歷次審查意見暨答覆說明

臺北市西區門戶計畫臺北車站特定專用區 C1/D1(東半街廓)土地開發案環境影響差異分析報告

程序審查意見暨答覆說明

**臺北市西區門戶計畫臺北車站特定專用區
C1/D1(東半街廓)土地開發案環境影響差異分析報告
審查會審查意見暨答覆說明**

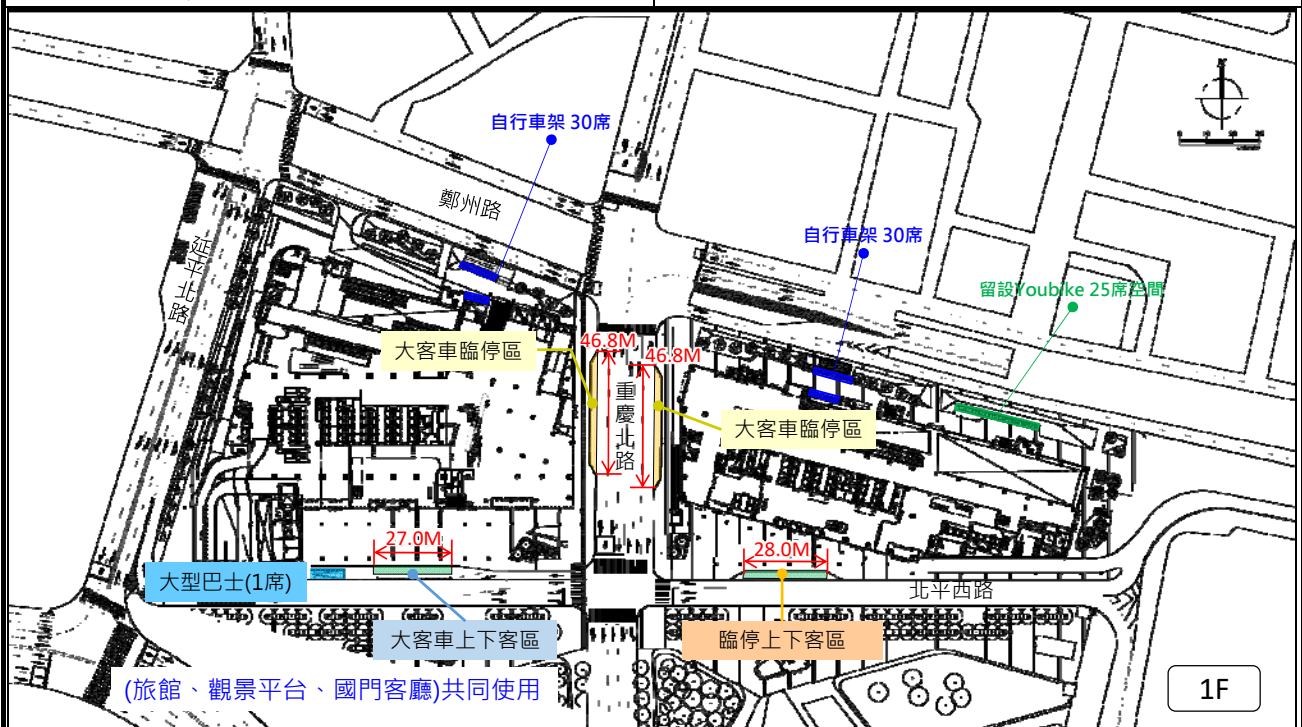
4. 圖 A3-1 基地一樓停車空間配置，將機車臨停供快遞、外送業者使用及汽車臨停，將嚴重干擾重慶北路行車順，重慶北路為本區關鍵南北向主幹道，在本計畫中亦為受影響最大的道路，不該路邊停車的干擾活動，且為頻繁的快遞外送、汽車臨停，強烈建議全部取消重慶北路二側臨停行為，應全部採內部化處理(內化於基地內部空間或停車場)，避免未來可能臨停外溢，造成通行車道減少，減少嚴重干擾主幹道行車順暢。	1. 本案依據「臺北車站特定專用區 C1、D1 東半街廓聯合開發區(捷)細部計畫案都市設計管制要點」補充設計規範及「臺北車站特定專用區 A1 車站暨 C1、D1 東半街廓聯合開發大樓」都市設計審議報告，已於重慶北路兩側規劃臨停區，本案設計並無調整；且因臺北車站特定區現有之觀光大客車需求，建議重慶北路兩側規劃之臨停區僅限大客車上下客臨停使用。 2. 另本案已依據建議將快遞外送及汽車臨停

內部化，未來將於地下室臨停，且 30 分鐘內免費。 詳請參閱 P.A3-1、P.A3-3。
5. 圖 A3-1 基地一樓停車空間配置，因應快遞外送停車需求，所有機汽車停車建議採 30 分鐘內進出免收費，利用停車空間消化快遞外送、臨時停車的停車需求。	遵照辦理，本案已依據建議將快遞外送及汽車臨停內部化，未來將於地下室臨停，且 30 分鐘內免費。 詳請參閱 P.A3-3。
6. 圖 A3-1 基地一樓停車空間配置，計程車排班區同樣應內化，並於停車場停車區規劃明顯舒適的計程車候車區，請參考目前台北市府地下停車場、板橋車站地下停車場等業者處理優化休憩空間作法。	本案計程車排班區利用既有 B1F 排班區進行排班，C1 基地僅供計程車臨停上下客。 詳請參閱 PP.A3-1~2。
圖 1 基地 1F 停車空間配置圖
